Zeitschrift: **Schweizerische Bauzeitung**

Band (Jahr): **85/86 (1925)**

### WETTBEWERB ZUM NEUEN BAHNHOF GENF - CORNAVIN.

### Bahnhof-Wettbewerb Genf-Cornavin.

Entwurf Nr. 10 „Billets s. v. p.“

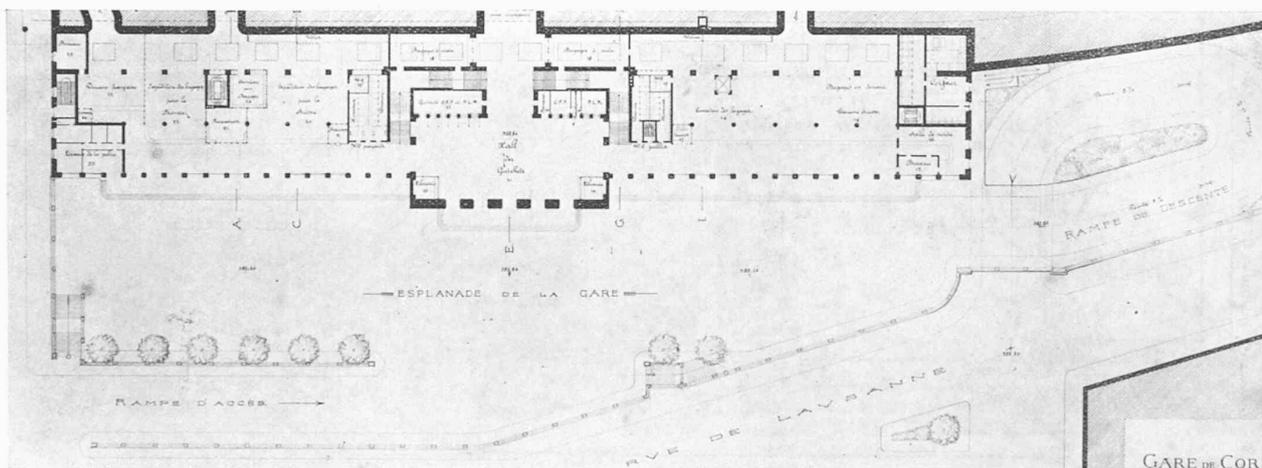
No. 10 (Billets, s. v. p.). Ce projet présente une solution avec plateforme au niveau du passage sous-voies; la plateforme manque de largeur, dans la partie N. E. en particulier, pour assurer la circulation et le stationnement des véhicules. La rampe de descente offre un mauvais débouché sur la rue de Lausanne et exige un grand sacrifice de terrain. L'expropriation indispensable de l'Hôtel des Familles augmente considérablement le coût.

Für 800 Fr. angekaufter  
Entwurf Nr. 72 „Clarum simplex“.

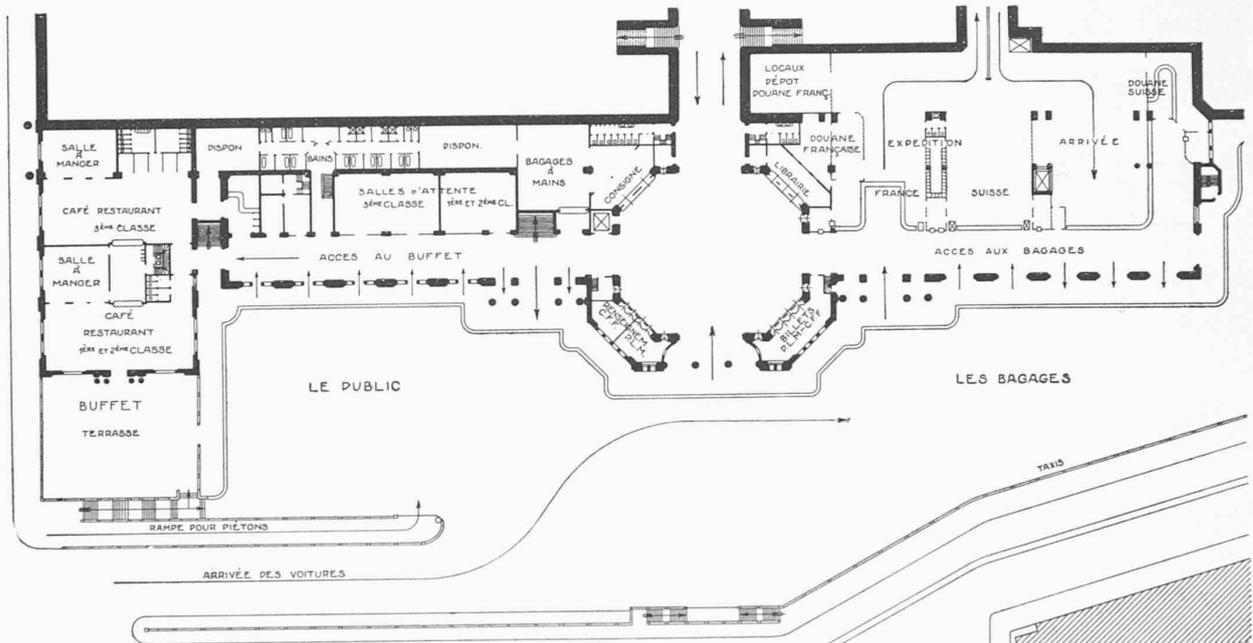
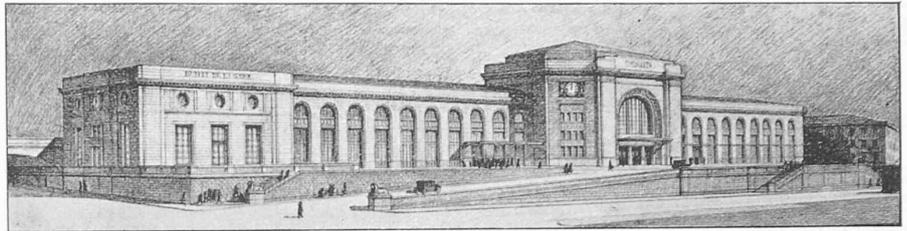
No. 72 (Clarum Simplex). Ce projet présente une solution de plateforme surélevée, rendant difficile la circulation des véhicules.

Le plan est bien étudié, l'idée en est originale. Les buffets sont placés au niveau de la place, leur surface est trop petite ainsi que celle des offices. L'accès aux buffets est défectueux. Les salles d'attente sont un peu sombres et trop petites. Le hall est exagérément monumental; l'entrée et la sortie sont communes. Le local des guichets à voyageurs est trop petit et mal compris. Le bagage à main est séparé du service des bagages. L'expédition et la livraison des bagages manquent de surface ainsi que les loges. Les douanes suisses et françaises sont mal éclairées; le tunnel séparé pour la communication de la douane française n'existe pas. Les toilettes sont mal réparties. La communication avec le quai I n'est pas favorable. La façade n'est pas heureuse, sauf celle de la variante. Le cube est trop élevé. (à suivre)

IV. Preis, 2500 Fr. Entwurf Nr. 64 „Canonica“.

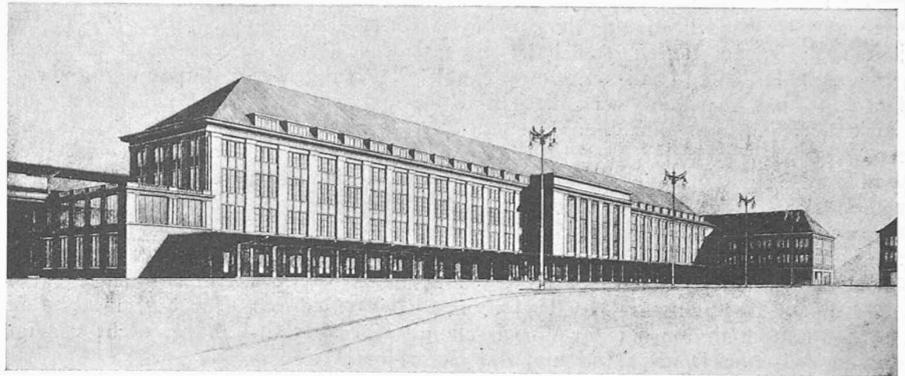
No. 64 (Canonica). L'étude générale de la place est bonne, exception faite de l'emplacement de la ligne du tramway.

Rez-de-chaussée: Le hall est trop allongé; il y a trop d'entrées. Les guichets à voyageurs, la librairie et les renseignements sont situés à contre-jour. La surface du local des guichets à voyageurs n'est pas suffisante. L'entrée et la sortie sont communes par le hall. La saillie de la marquise obligeant des points d'appui sur la place est gênante et obscurcit les locaux à bagages. Entresol: Abus d'escaliers. 1<sup>er</sup> étage: L'élargissement du quai I devant les escaliers est inutile.

Les façades sont d'une bonne ordonnance. L'indication des jours ne correspond pas aux locaux qu'ils éclairent. Le motif principal d'avant-corps est inutile.

Für 800 Fr. angekaufter Entwurf  
Nr. 9 „Cornavin“.

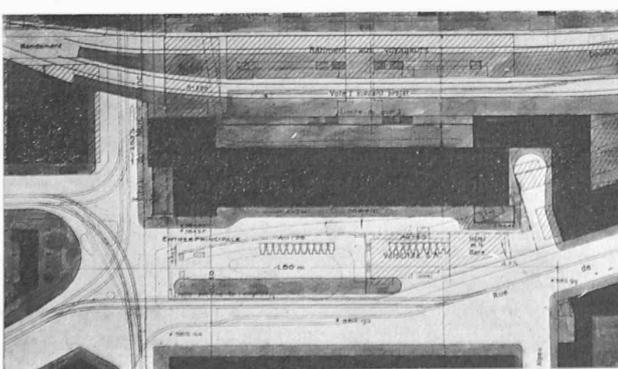
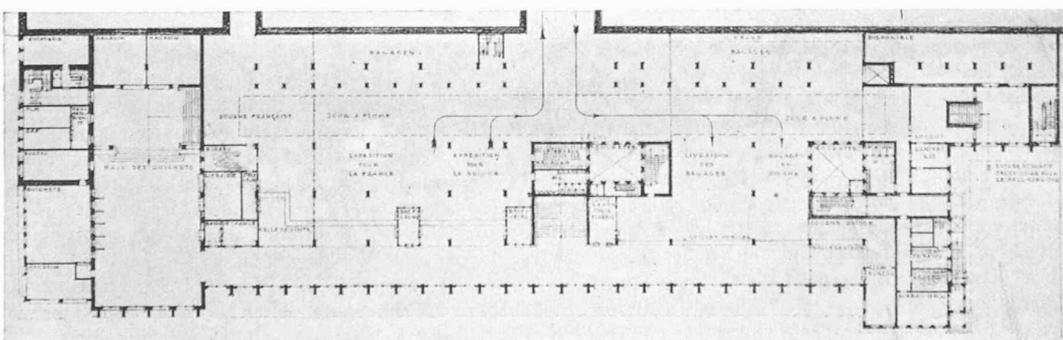
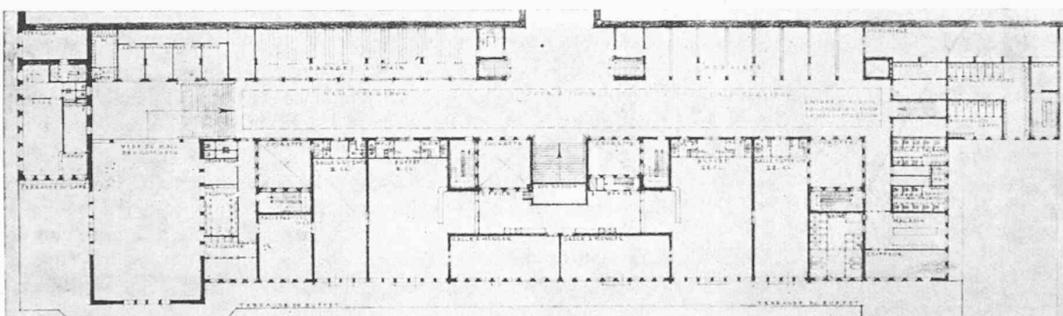
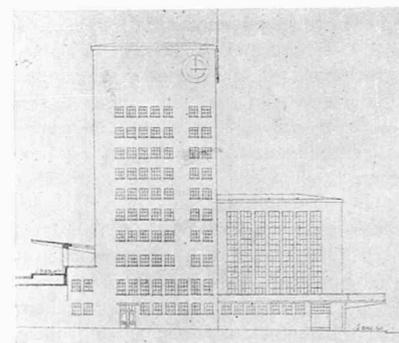
No. 9 (Cornavin). La possibilité d'une bonne ordonnance de la gare est empêchée par une saillie trop forte du bâtiment sur la place. Le stationnement des véhicules suivant le projet n'est pas admissible. La variante présentée avec la tour sur le trottoir de la rue du Mont-Blanc n'est pas réalisable. Au nord de la place, les pentes sont trop fortes.

L'idée générale du plan est bonne, mais serait d'une exécution très problématique à cause de la forte saillie du bâtiment sur la place. La combinaison pour les accès et la sortie est judicieuse. Plusieurs locaux sont trop grands; trop de place perdue par des services inutiles ou trop étendus quoique l'on sente une bonne étude du plan de l'entresol.

Rez-de-chaussée: Les locaux des bagages et des douanes sont mal éclairés; les piliers prévus devant les bancs de ces locaux sont gênants. Les loges pour les receveurs à bagages sont trop petites. La sortie secondaire à l'Est n'est pas désirable. Le bagage à main est mal placé; il devrait être au parterre, attenant aux locaux des bagages. Les locaux sanitaires devraient être au niveau des quais. Entresol: Mauvais emplacement des toilettes à l'entrée des salles d'attente et des buffets; ces derniers sont trop petits et le comptoir central trop étendu. Les W. C. publics sont trop vastes. 1<sup>er</sup> étage: Le corridor, bien éclairé sur le quai I, est trop large; c'est cette disposition qui oblige l'avancement trop grand du bâtiment sur la place, et empêche une bonne disposition des locaux de service. L'élargis-

sement du quai I est inutile. 2<sup>me</sup> étage: Les chambres du personnel du buffet sont trop vastes. La disposition des appartements dans la tour n'est pas heureuse.

Les façades sont sévères et disproportionnées. La tour, dans son ampleur, dépasse les besoins. Le cube est beaucoup trop important et dépasse les prévisions.
